銘苅小学校区通学路対策実施箇所図① 銘苅小学校合同点検【R3.9.22(水)】

参加者：道路建設課、道路管理課、学校教育課、市民生活安全課
那覇警察署、スクールゾーン委員会、銘苅小学校

銘苺小学校区通学路対策実施箇所図② 銘苺小学校合同点検【R3.9.22(水)】

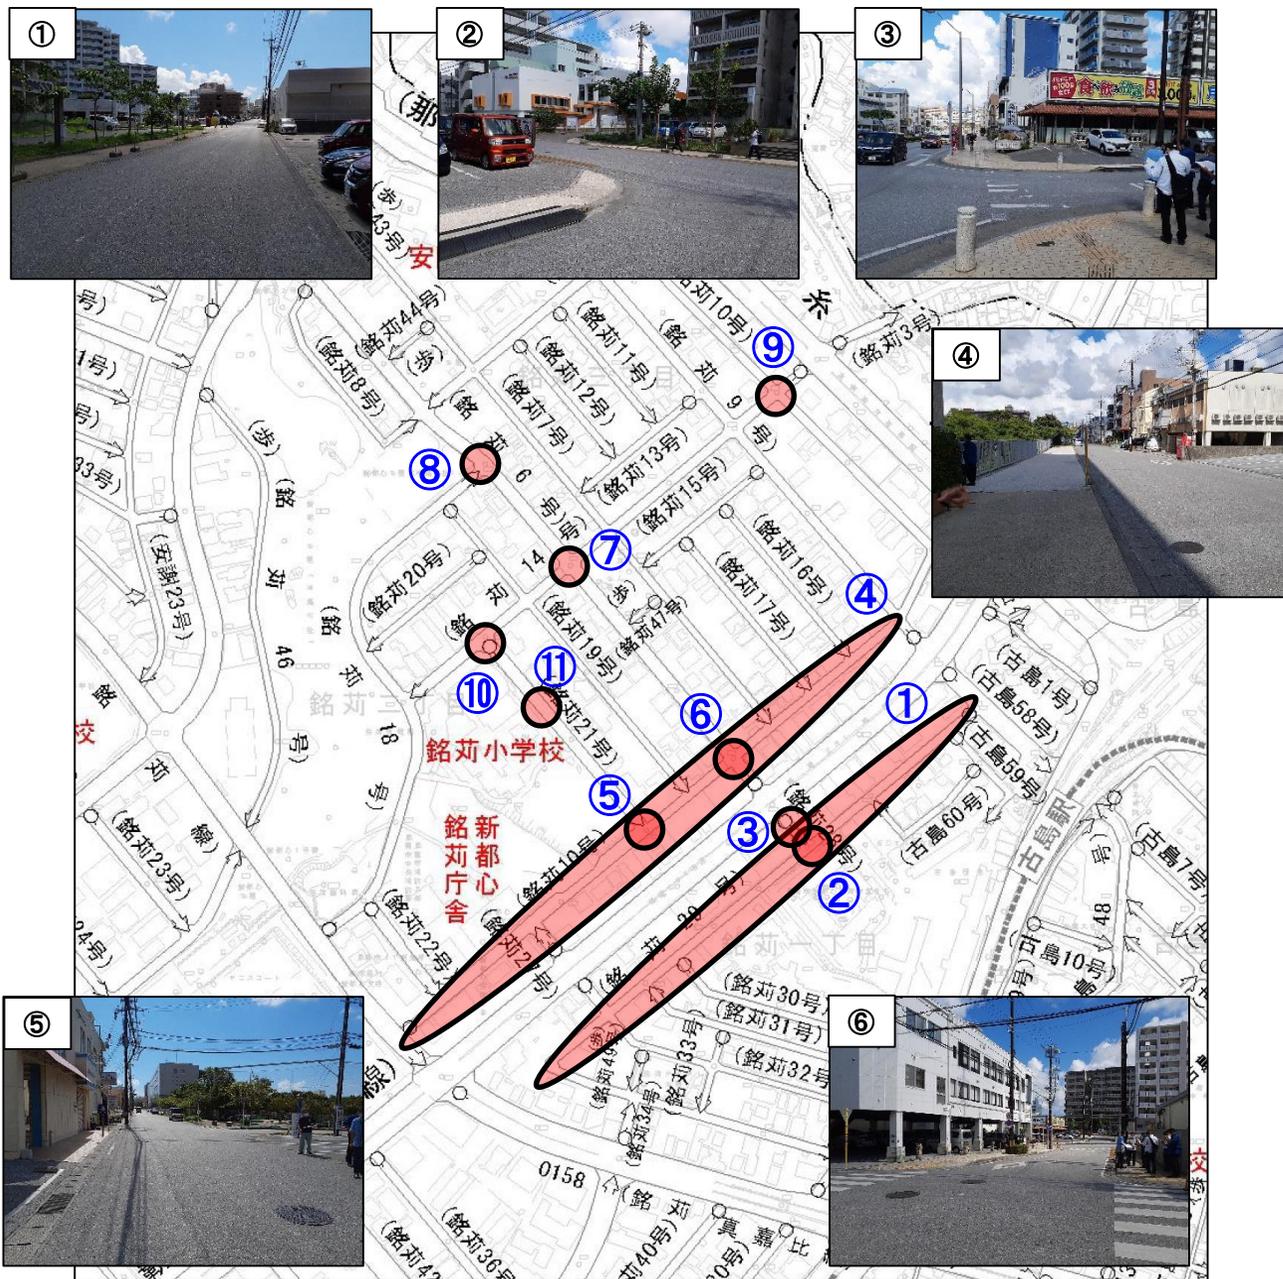
| | | 課題と対策(案) | |
|---|-------|----------|-------------------------------------------------------------------------------------------------------------------------------------|
| ① | 道管 | 課題 | <ul style="list-style-type: none"> ・交通量が多く、歩道がない。 ・外側線が消えている。 |
| ② | 警察 | 課題 | <ul style="list-style-type: none"> ・横断歩道の設置を要望 |
| ③ | 警察 | 課題 | <ul style="list-style-type: none"> ・幹線道路と左折のみで繋がる横断歩道であるため交通量が多い。 |
| ④ | 道管・道建 | 課題 | <ul style="list-style-type: none"> ・交通量が多い歩道が多い。 ・区画線がほとんど消えている。 ・また、那覇市IT創造館前の歩道が危険なので横断指導線の設置要望。 |
| ⑤ | 警察 | 課題 | <ul style="list-style-type: none"> ・交通量が多いが、横断歩道がない。 |
| ⑥ | 警察 | 課題 | <ul style="list-style-type: none"> ・幹線道路へ繋がるため、交通量が多いが、横断歩道がない。 |

| | | 課題と対策(案) | |
|---|-------|----------|-------------------------------------------------------------------------------------------------------------------------------------|
| | | 対策(案) | <ul style="list-style-type: none"> ・外側線の塗り直し |
| | | 対策(案) | <ul style="list-style-type: none"> ・横断歩道の設置を調整中 |
| | | 対策(案) | <ul style="list-style-type: none"> ・学校やPTAから指導を行う |
| | | 対策(案) | <ul style="list-style-type: none"> ・外側線の塗り直し ・歩行者横断指導線(緑着色)の設置検討 |
| | | 対策(案) | <ul style="list-style-type: none"> ・横断歩道の設置を検討 |
| | | 対策(案) | <ul style="list-style-type: none"> ・設置基準を満たさないため、横断歩道がある所を通るように学校やPTAから交通安全指導を行う。 |

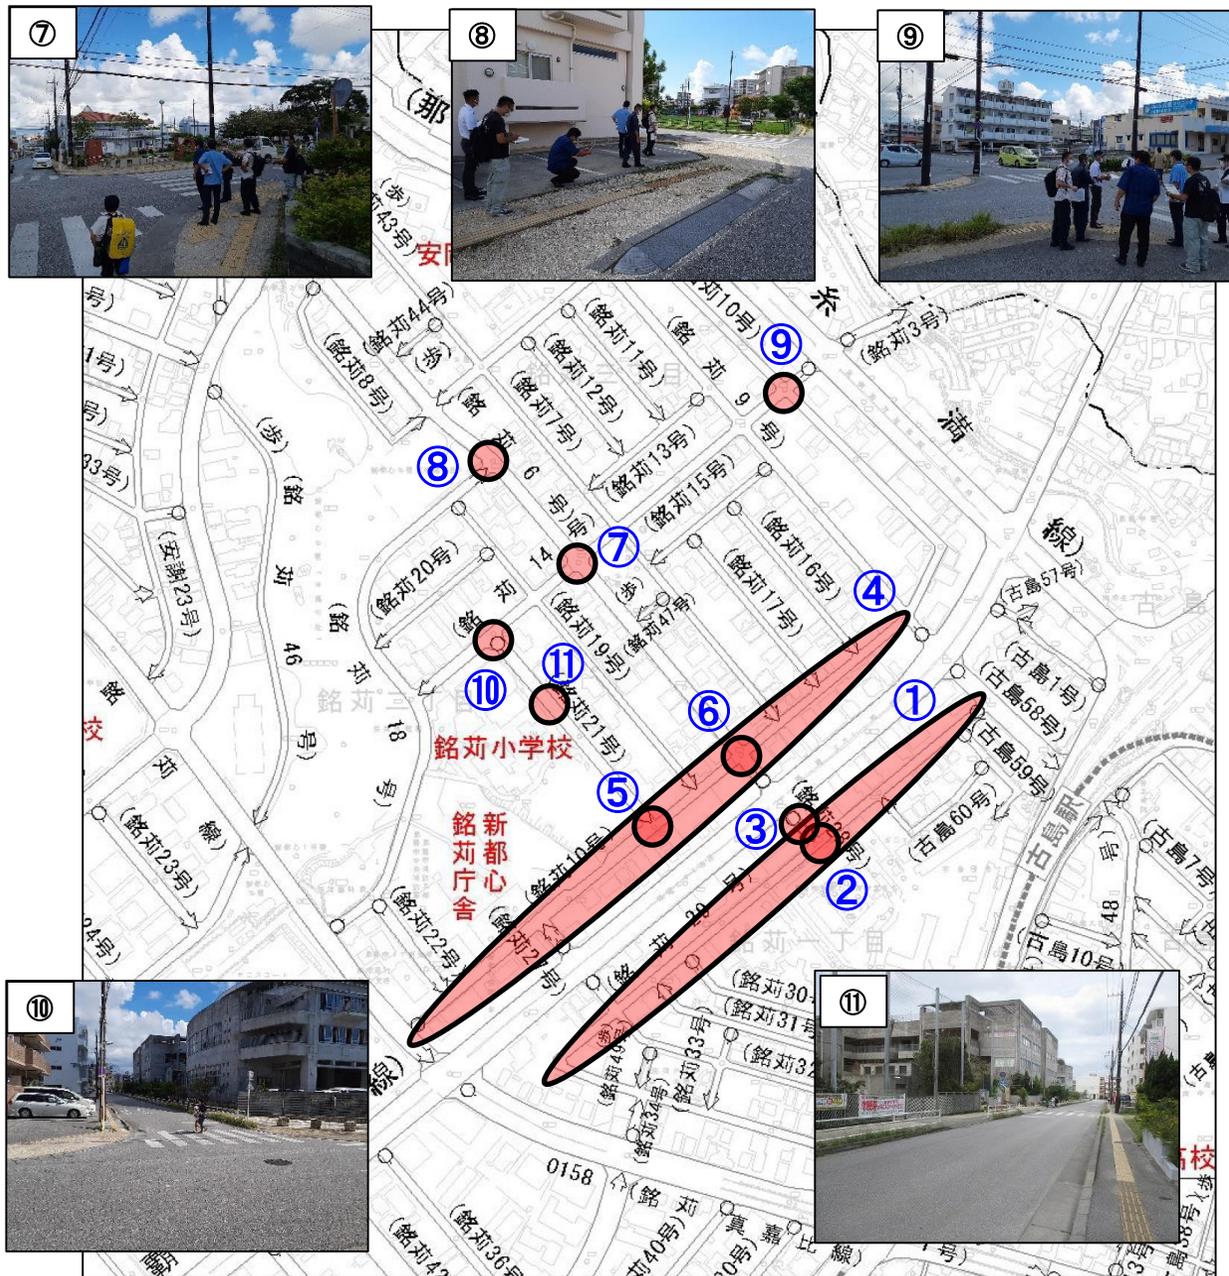
| | | 課題と対策(案) | |
|---|----------|----------|-----------------------------------------------|
| ⑦ | 警察・道管・道建 | 課題 | ・幹線道路へ繋がるため、交通量が多いので信号機設置を要望。 |
| ⑧ | 警察 | 課題 | ・幹線道路へ繋がるため、交通量が多いので横断歩道の設置を要望。 |
| ⑨ | 道管・道建 | 課題 | ・幹線道路へ繋がるため、交通量が多い。また、近くの葬儀場への交通量がかなり多く危険。 |
| ⑩ | 小学校 | 課題 | ・幹線道路へ繋がるため、交通量が多く横断が危険。 |
| ⑪ | 小学校 | 課題 | ・送迎車両の通行や駐車が多い。 |

| | | 課題と対策(案) | |
|---|----------|----------|-----------------------------------------------|
| | | 対策(案) | ・信号機の設置基準を満たさないため、横断歩道強調着色を検討 |
| | | 対策(案) | ・設置基準を満たさないため、横断歩道がある所を通るように学校やPTAから交通安全指導を行う |
| | | 対策(案) | ・横断歩道の強調着色を検討 |
| | | 対策(案) | ・学校やPTAで朝の立哨により指導を行う |
| | | 対策(案) | ・学校やPTAから指導を行う |
